DIRECCIÓN DE PREVENCIÓN Y ATENCIÓN DE EMERGENCIAS

CONCEPTO TÉCNICO No. CT - 4901

Localidad	2 - Chapinero
UPZ	90 - Pardo Rubio
Sector Catastral	Ingemar
Dirección	Tv 1B No. 55-60/66 (Nva. Nomenclatura) (*)
CHIP	AAA0092ESJZ y AAA0092ESKC
Manzana Catastral	9
Predios Catastrales	8 y 9
Fecha de Visita	Julio 17 de 2007
Área aprox. (m ²)	1200
Solicitante	Curaduría Urbana No. 5
Tipo de Amenaza	Remoción en Masa

Figura 1. Localización General del Proyecto ubicado en la Tv 1B No. 55-60/66, en el Plano Normativo de Amenaza por Remoción en Masa (Decreto 190 de 2004)

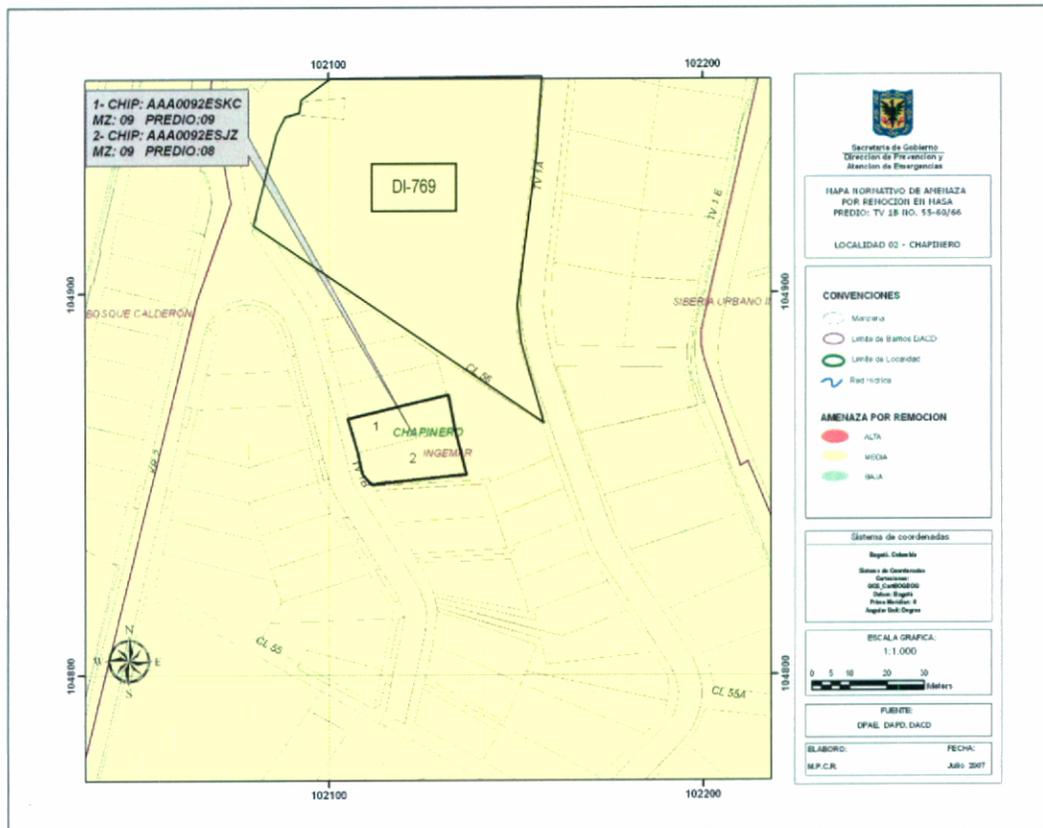
De acuerdo con el plano normativo de amenaza por remoción en masa del Plan de Ordenamiento Territorial de Bogotá - POT, el sector donde se localiza el proyecto ubicado en Tv 1B No. 55-60/66 de la localidad de Chapinero, se encuentra en una zona de AMENAZA MEDIA por procesos de remoción en masa (Figura No.1).

Fotografía No.1. Predios donde se busca adelantar el proyecto, Tv 1B No. 55-60/66.

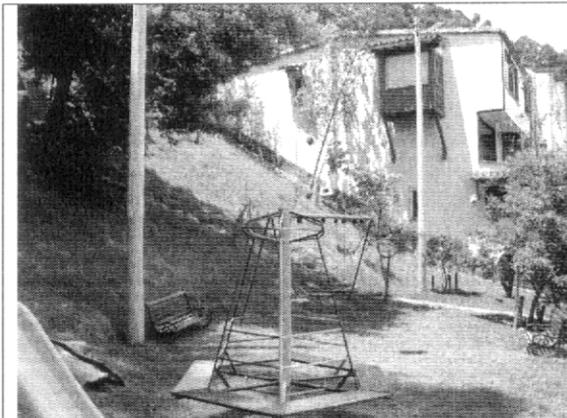
En los predios objeto del presente concepto técnico, se encuentran construidas dos (2) edificaciones de dos (2) pisos, las cuales en el momento de la visita técnica adelantada, exteriormente no evidencia fallas de tipo estructural, ni afectaciones por procesos de remoción en masa (ver Fotografías No.1 y 2).
